Suppression des valeurs de corrections sur THXP, THXD, TVXD HCOv2

Appareils concernés : THXP, THXD, TVXD avec boîtier HCOv2

Date de mise en application : La procédure est disponible sur ces appareils à partir de la date de fabrication PVA : juillet 2012

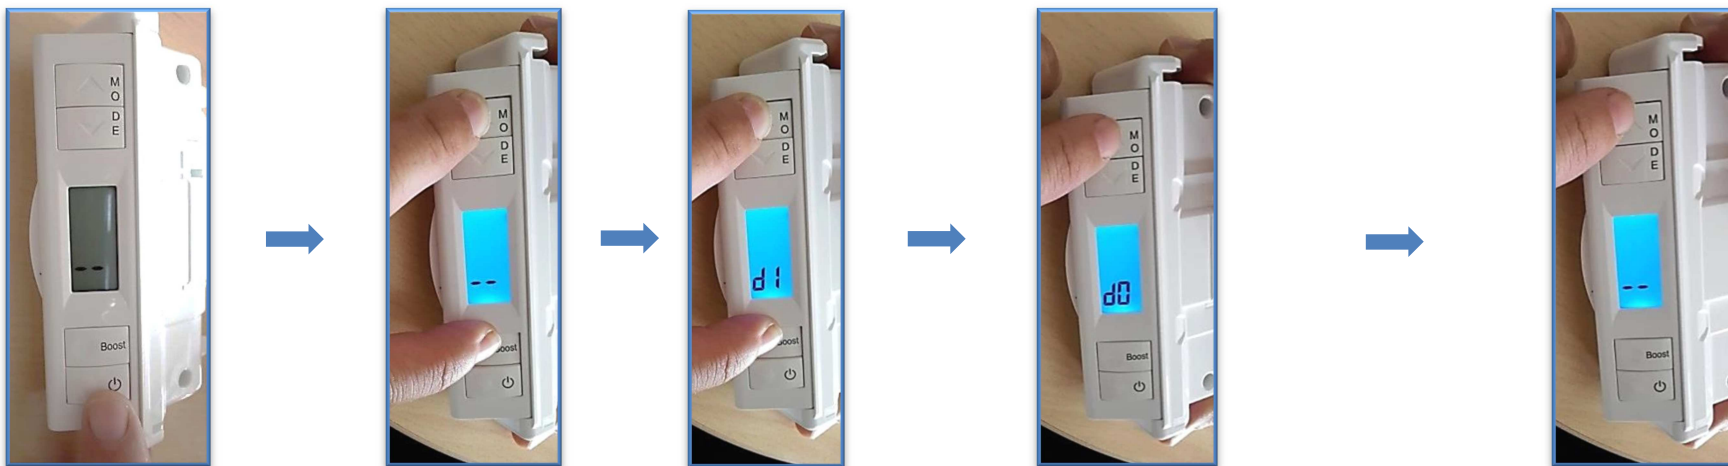
Objet : Pour répondre à une problématique d' « overshoot » et dans certains cas de « coup de fusil » en clientèle, nous avons apporté une modification au niveau des boîtiers HCOv2. Pour les clients qui présentent ces défauts, il suffit de paramétrer la valeur d0

Appuyer sur « > » pour passer à « d0 »

Suivre l'une des procédures ci-dessous (en fonction du type de boîtier) pour supprimer les corrections :

Positionner l'appareil en arrêt à l'aide de la touche « Mode », ce qui provoque l'affichage des deux tirets.

Appuyer sur la touche « > » et « Sablier » pendant 5s jusqu'à l'affichage de « d1 ».

Appuyer sur « Mode » pour valider la sélection d0 et revenir au fonctionnement initial.
